## MEMO BOMEN STADSPOLDERRING

**Betreft** Revitalisering Stadspolderring nav behandeling in Raadscommissie Fysieke Leefomgeving op 3 februari 2021

**Onderwerp:** behouden deel van de platanen aan de Stadspolderring in Dordrecht

Afbeelding 1, locatie aanduiding vak A, B en C

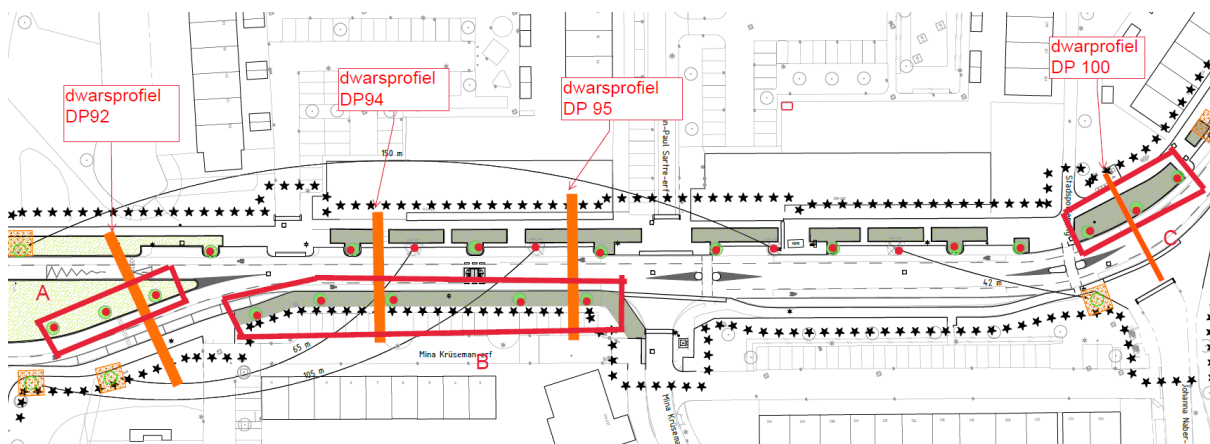
**Boomvak A:** de 3 platanen kunnen met technische aanpassingen voor groeiomstandigheden gehandhaafd blijven.

**Boomvak B:** de 5 platanen nu te handhaven maar hierbij wel de verwachting dat de bomen in de komende jaren het niet gaan overleven als gevolg van de noodzakelijke ophoging van weg en berm. We zullen dat ook gaan monitoren. Betekent extra beheerkosten en dat bij sterfte van individuele bomen voorlopig geen nieuwe bomen worden teruggeplaatst.

*Opmerking hierbij: de bomen nu vervangen wordt nog steeds als beheerstechnisch beste optie gezien.*

**Boomvak C:** de 3 platanen te vervangen voor 2 nieuwe. Dit gezien de noodzakelijke ophoging voor toegankelijkheid en beperkte ondergrondse ruimte (riool, diverse gasleidingen).
